改善箇所説明図

改善の内容

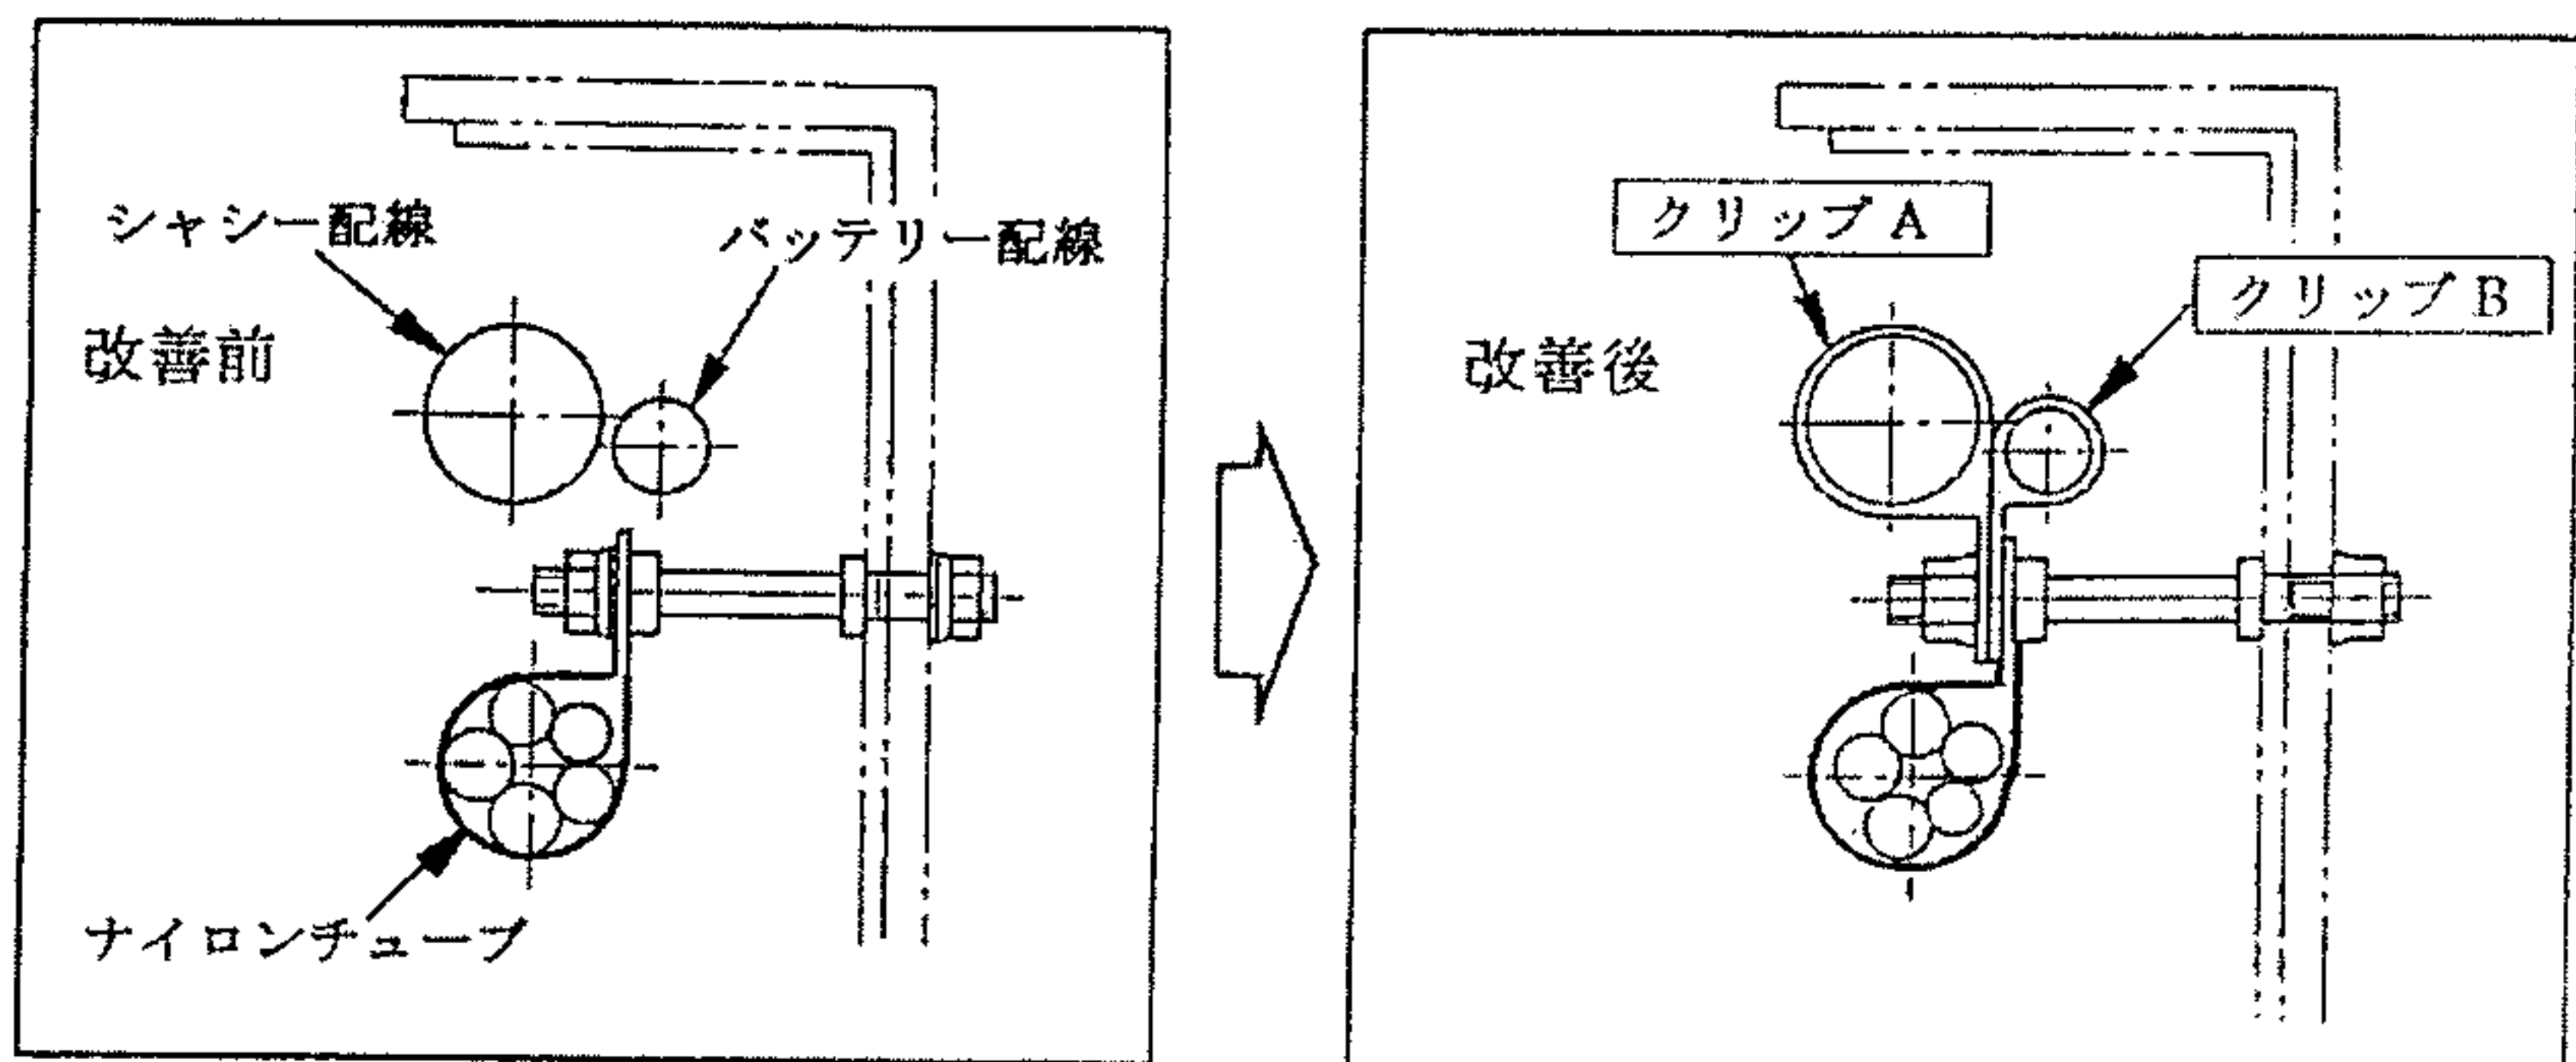
電気装置において、右サイドフレーム内のバッテリー配線の取り回しが不適切なため、走行時の振動により当該配線がブレーキ制御用ナイロンチューブを固定しているクリップと干渉することがあり、そのままの状態で使用を続けると、当該配線の被覆が損傷・短絡して当該配線及びナイロンチューブが焼損し、最悪の場合、ナイロンチューブからエアーが漏れ、エアー漏れ警報が作動して制動不能となるとともにスプリングブレーキ安全装置が作動して走行不能となるおそれがある。

全車両、バッテリー配線と隣接するシャシー配線を、下図のようにそれぞれクリップで固定し、ナイロンチューブ固定用のクリップとの隙間を確保する。

注： 内は追加部品を示す

識別：ネームプレートの右上ビス頭部に黄色ペイントを塗布する。
